Mission régionale d'autorité environnementale

Auvergne-Rhône-Alpes

**Avis délibéré de la mission régionale
d'autorité environnementale Auvergne-Rhône-Alpes
relatif au projet de remplacement du télésiège du Sairon sur le
domaine skiable du Giffre,
présenté par la société Grand Massif Domaines Skiables
sur la commune de Morillon (74)**

Avis n° 2020-ARA-AP-956

Représentation de l'idée générale des aménagements. Source étude d'impact page 44.

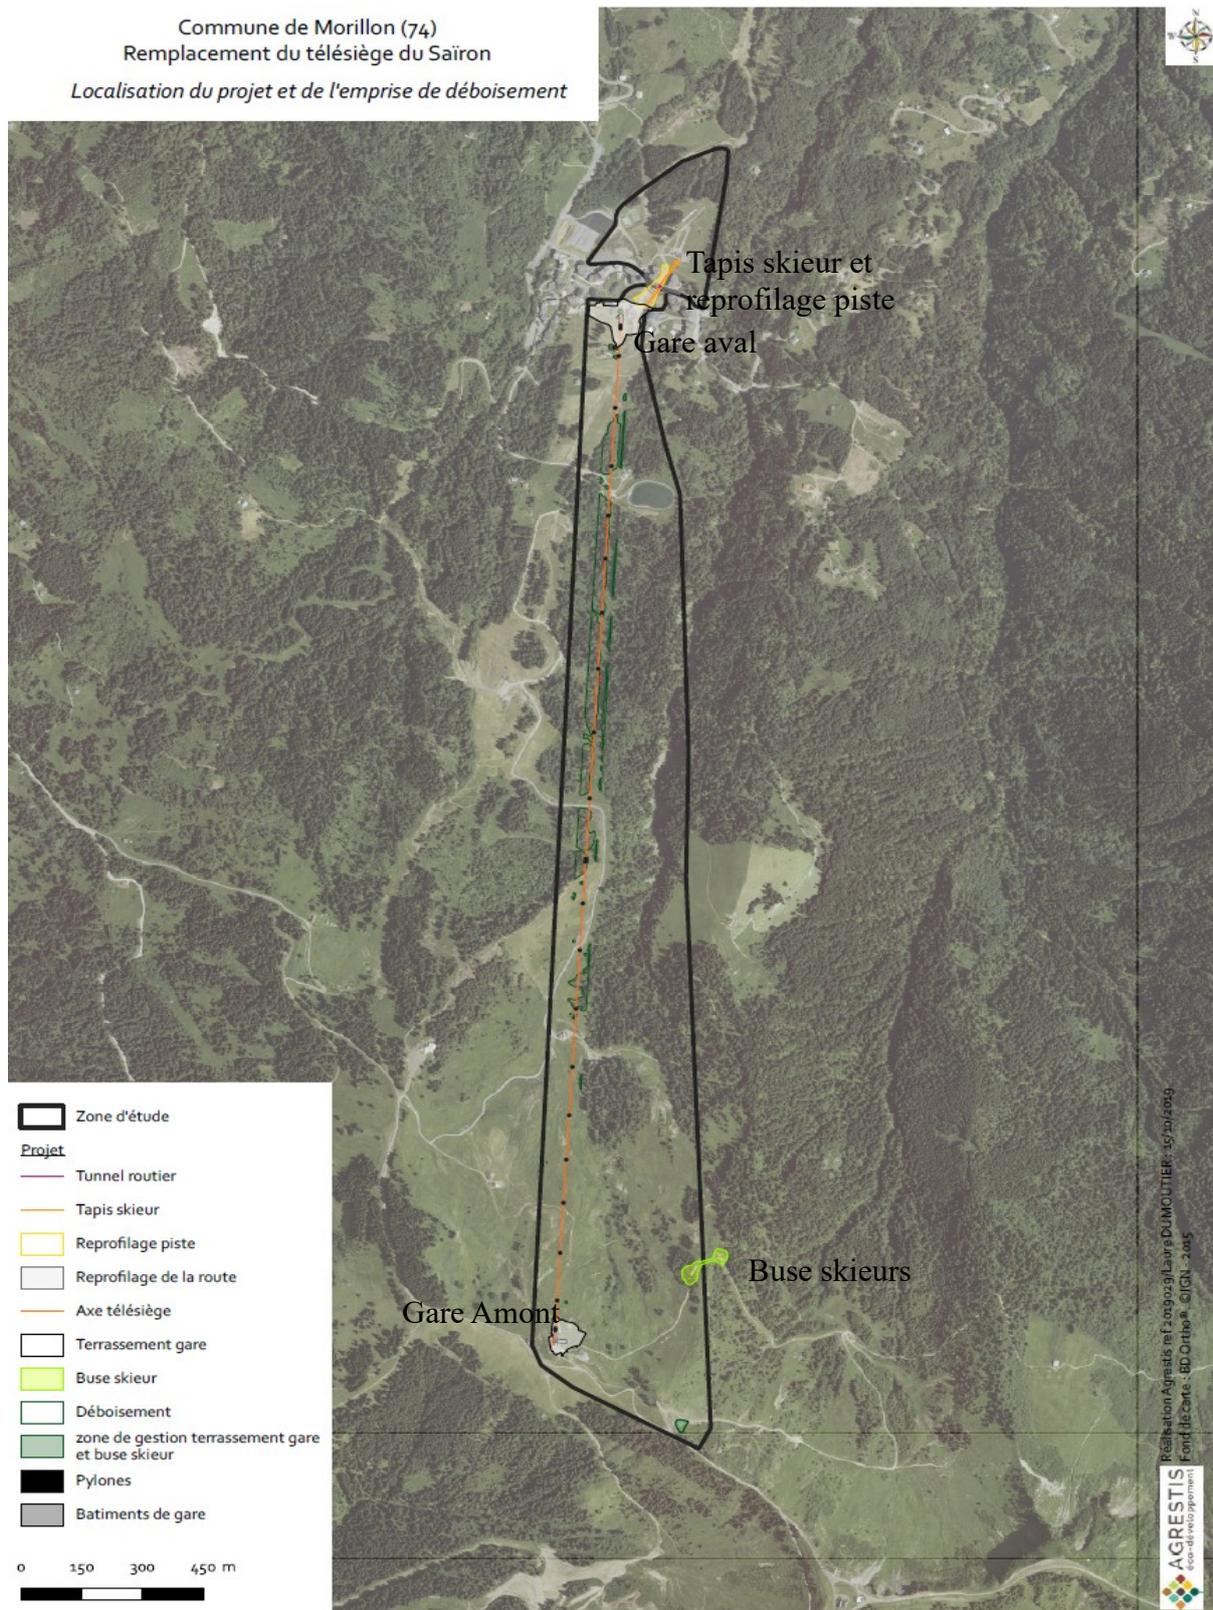
Si le principe de cette partie du projet paraît clair⁴, sa conception détaillée ne semble cependant pas définitivement arrêtée⁵.

-
- 4 L'étude d'impact présente ces travaux par une vue en plan (p. 43), une vue 3D (p. 44 reproduite ci-dessus), une coupe schématique du tunnel pour véhicules et un profil en long schématique du projet. Leur appréhension n'est cependant pas très simple, notamment en ce qui concerne les hauteurs de remblais qui ne sont pas précisées.

- 5 La description de cette partie du projet est fréquemment présentée au conditionnel, cf. étude d'impact, p. 44 : « Ces aménagements impliqueraient des déviations... La nouvelle voirie ferait environ 100 m de longueur pour 4,5 m de large... le tunnel représenterait 35 m ...Il aurait une largeur ... le volume de béton approximatif serait de ... ». Toutes les études ne sont pas terminées, cf. étude d'impact p. 46 : « La circulation pourra se faire via l'autre côté de la route ou par un des chemins alentours cela reste encore à définir. ... Ces étapes sont dépendantes de l'étude de structure... ».
